Dotyczy postępowania na „**Modernizacja sieci ciepłowniczej w Siedlcach**”

Ogłoszenie nr **2026-37997-281008**

Odpowiedzi na pytania

KOMORA ML-3/4A przy ul. Poniatowskiego

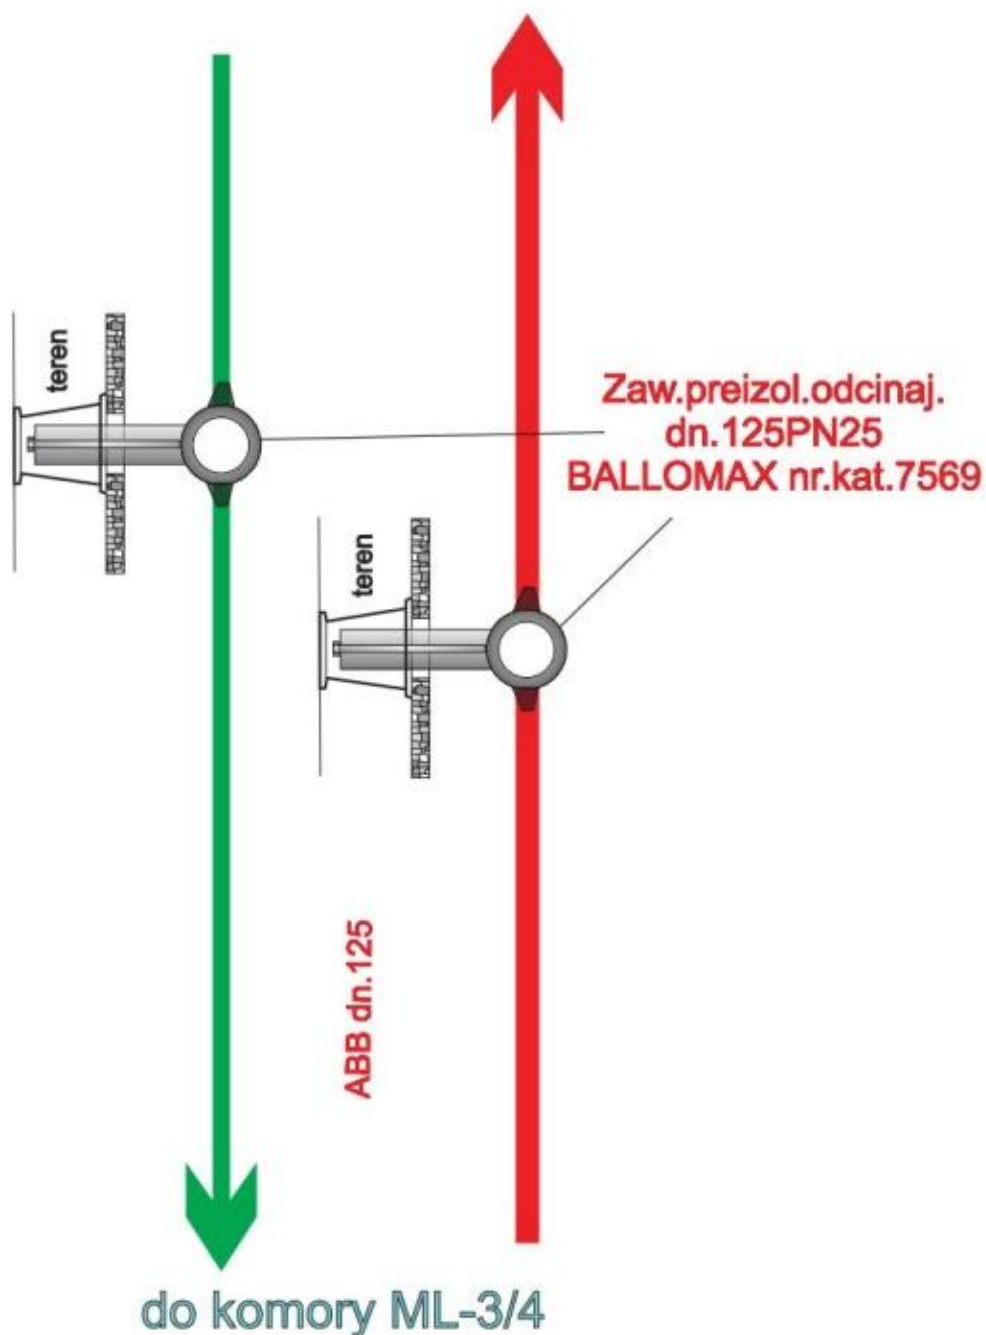
Proszę o przekazanie rysunku studni zaworowej S2 z rysunku schemat montażowy 4/5 – etap 4.1

W odpowiedzi na pytanie Zamawiający przekazuje rysunek: Załącznik nr 1 - „komora ML-3_4A.pdf”.
